改善箇所説明図

エンジン側面図

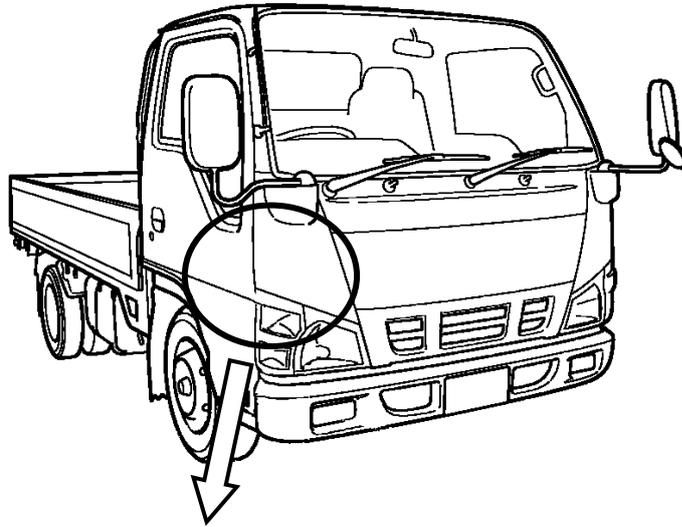
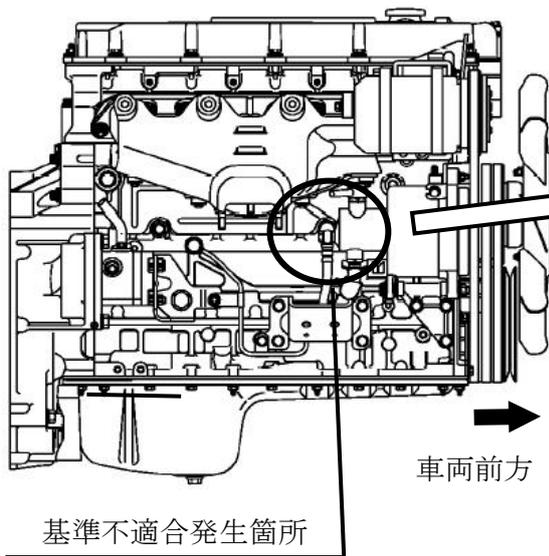
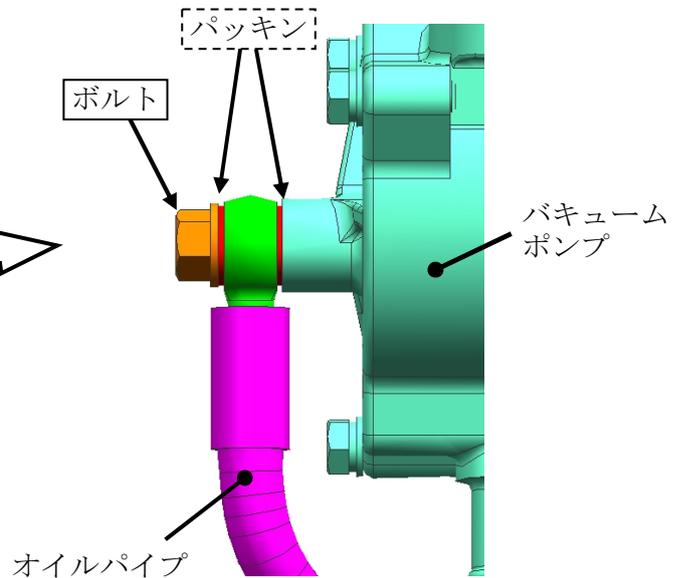
基準不適合発生箇所

バキュームポンプの潤滑用オイルパイプ取付け部において、当該パイプ固定ボルトの軸力不足により、ボルトが緩むものがある。そのため、そのままの状態で使用を続けると、パッキンよりオイルが漏れ、最悪の場合、エンジンが焼付くおそれがある。

全車両、パッキンを新品に交換するとともに、当該ボルトを規定トルクで締付ける。

識別：エンジンヘッドカバーに黄色ペイントを塗布する。
